大間原子力発電所審査資料	
資料番号	OM1-CA130-R02
提出年月日	2020年11月16日

大間原子力発電所
地下構造の評価について
(コメント回答 その2)
(補足説明資料)

2020年11月16日
電源開発株式会社

・本資料では、地下構造の評価に係る下表の指摘事項について回答する。

浅部構造の影響確認(プラント東西方向Y-Y' 断面位置, T.P.-260m, 入射角 0° 南北方向に振動)

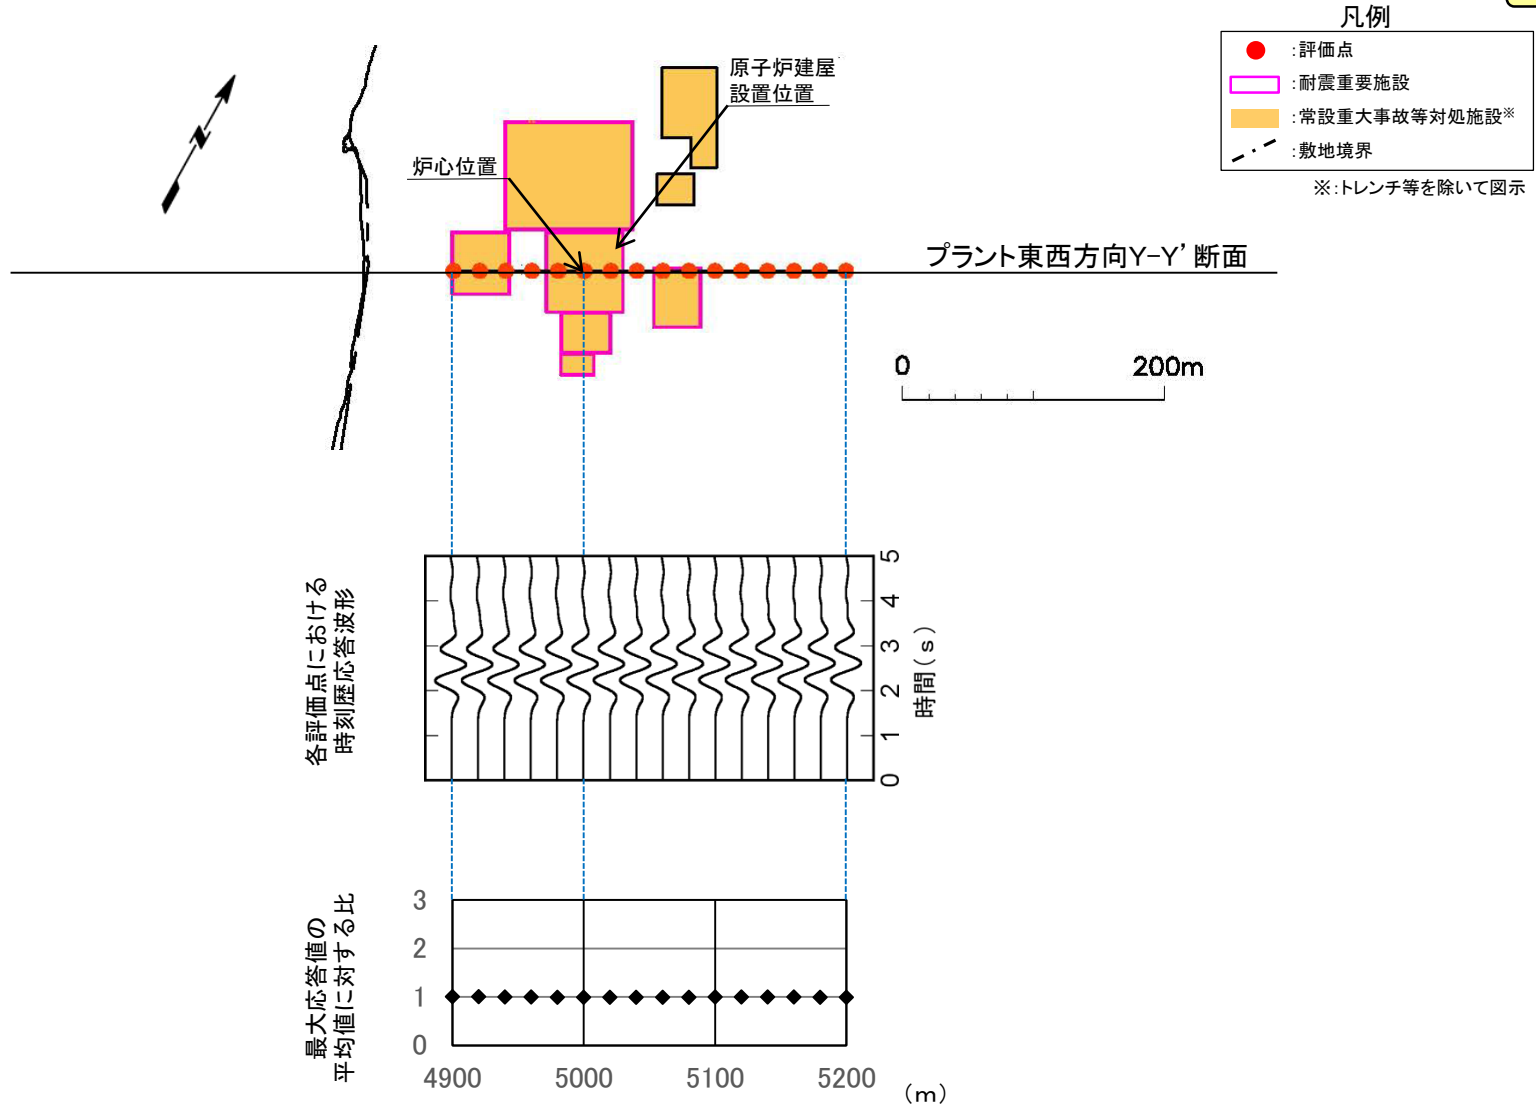
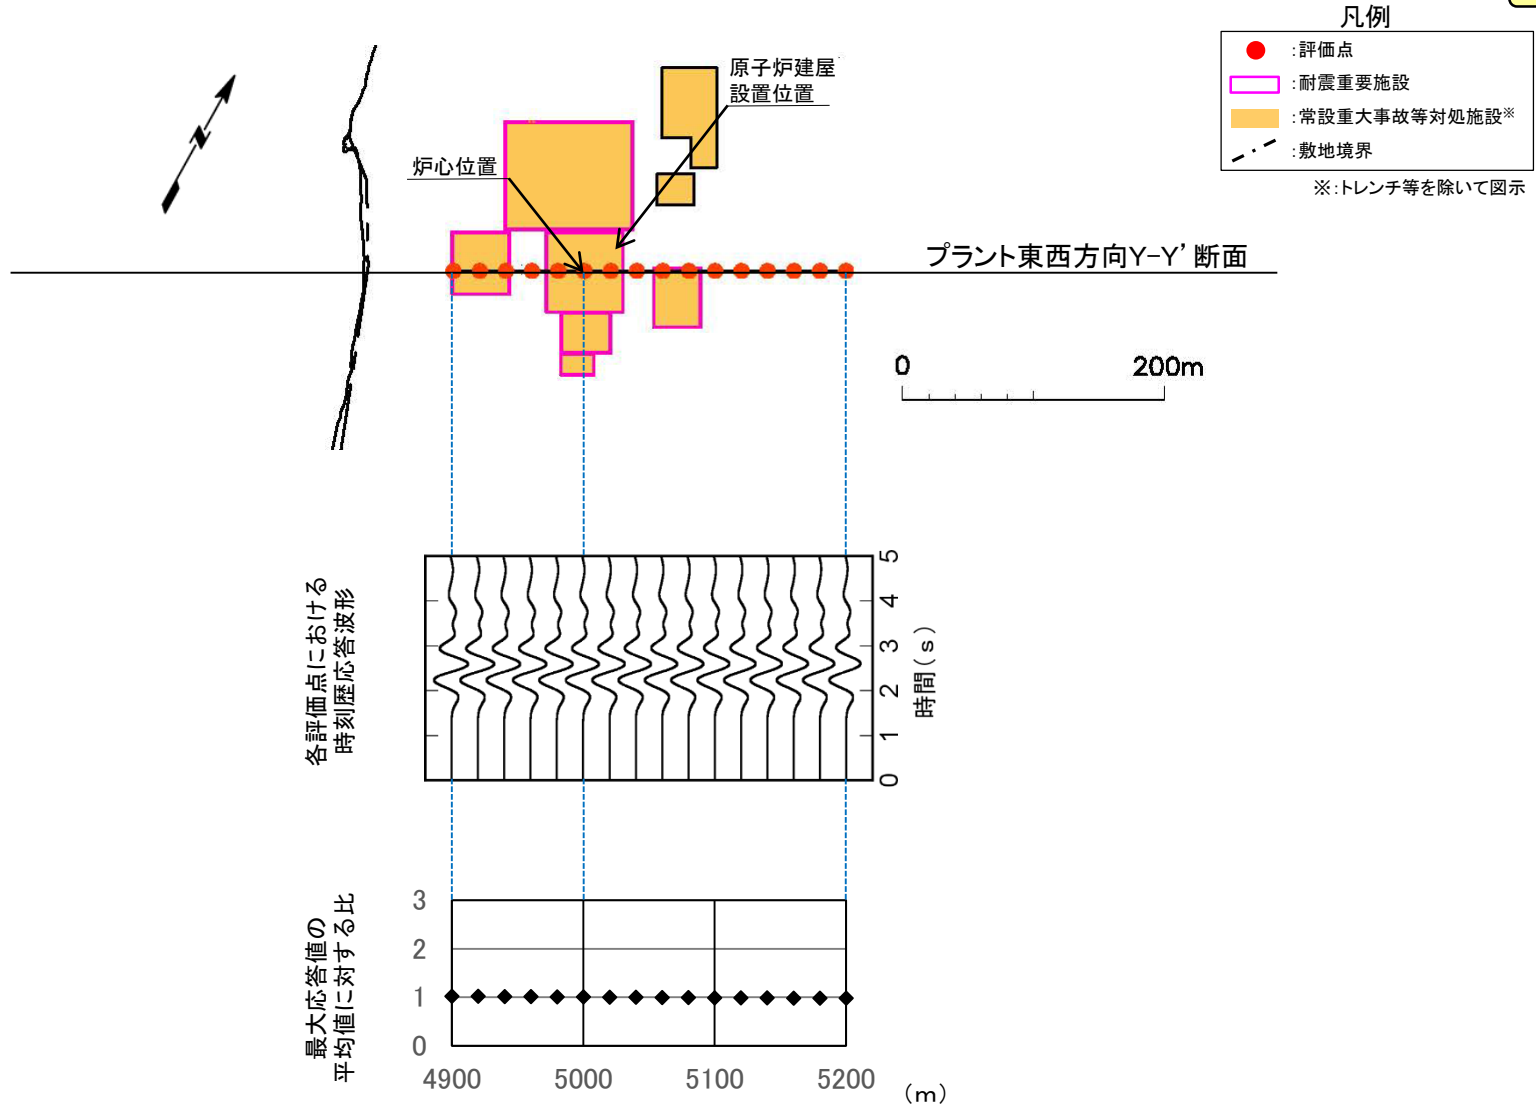
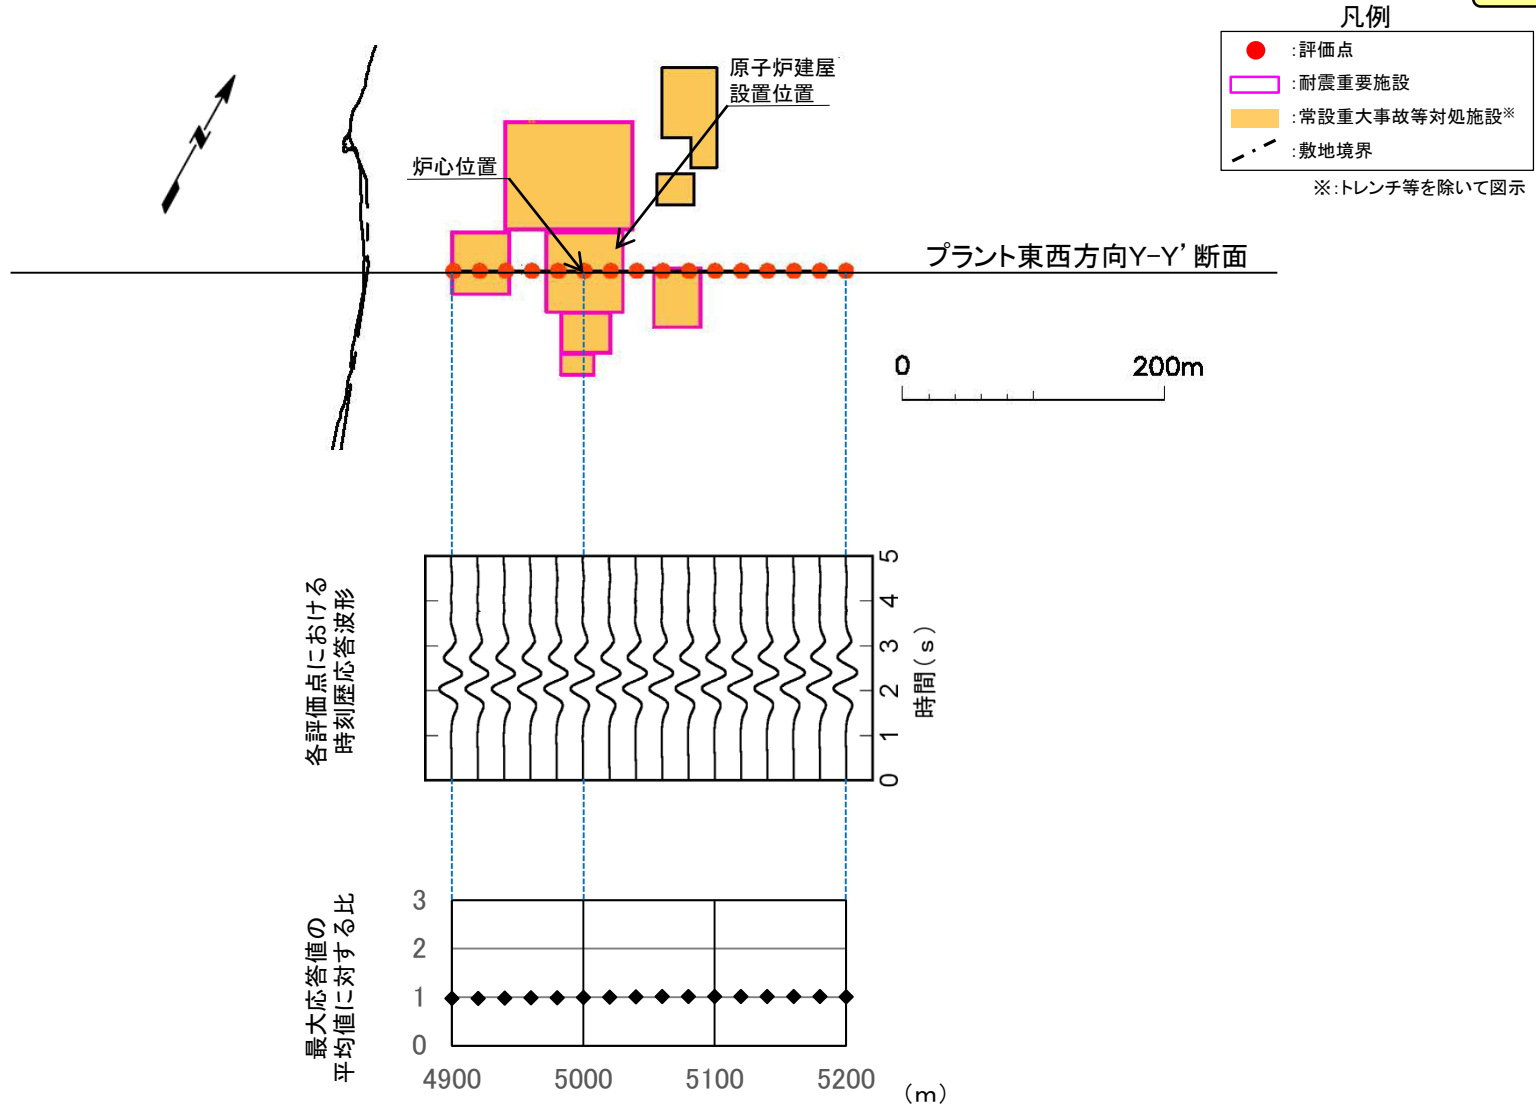
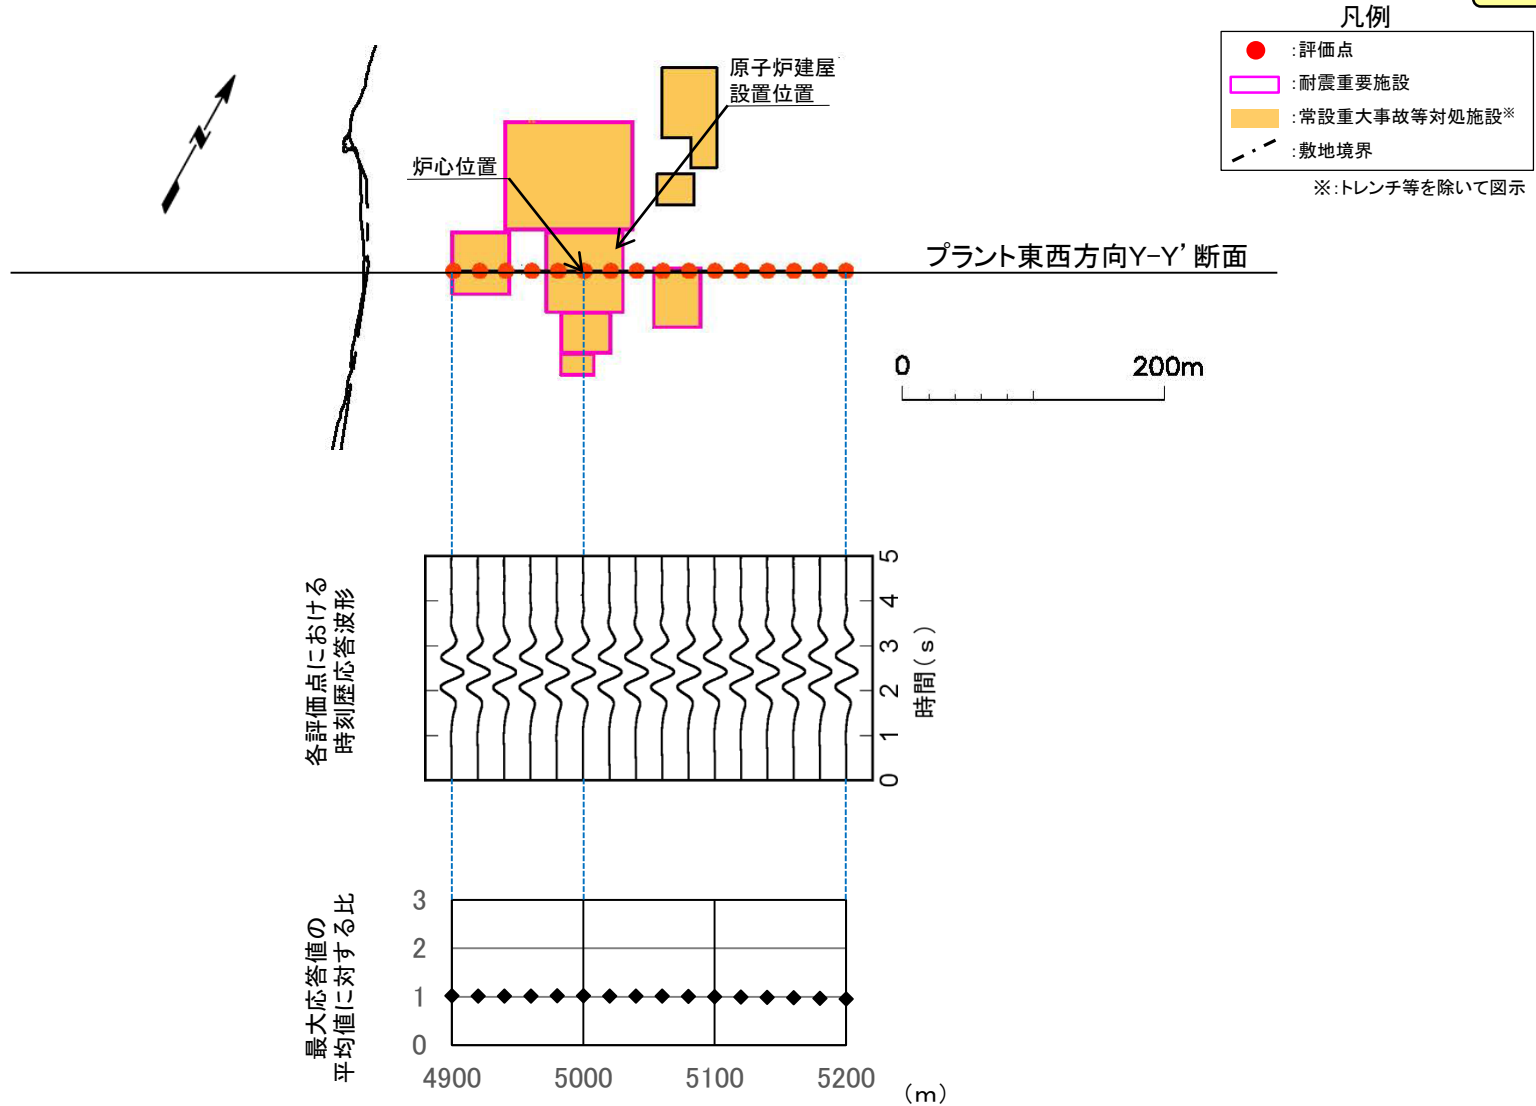
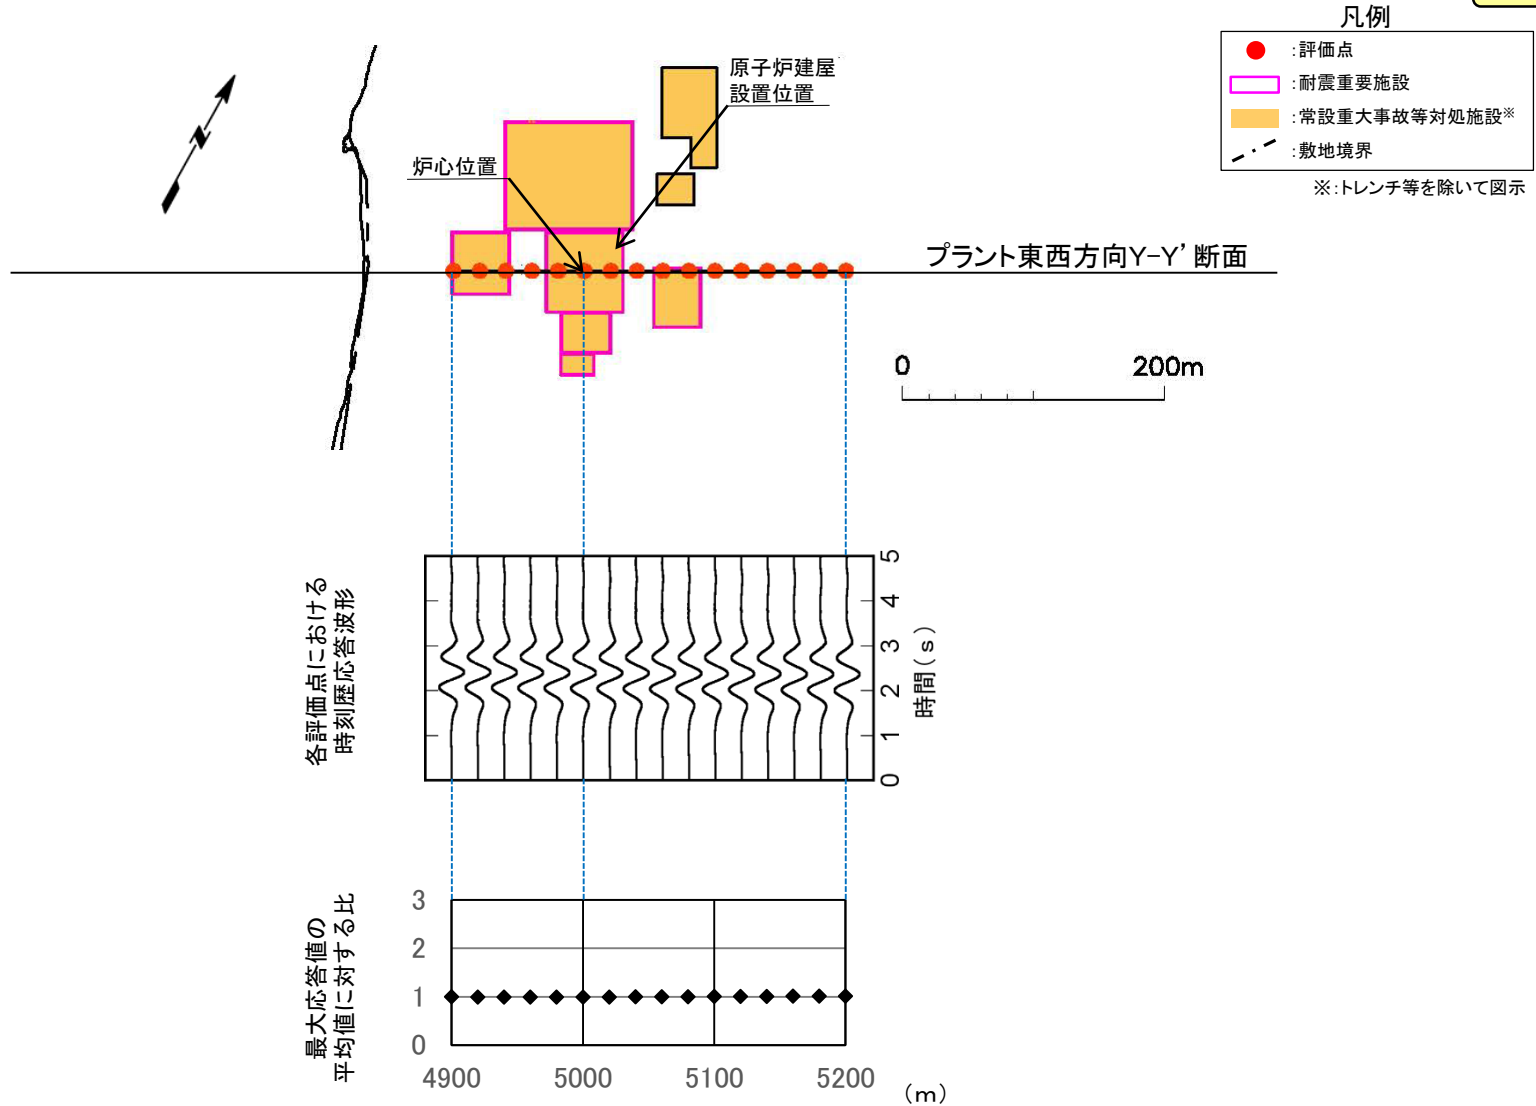
コメントNo.S3-11
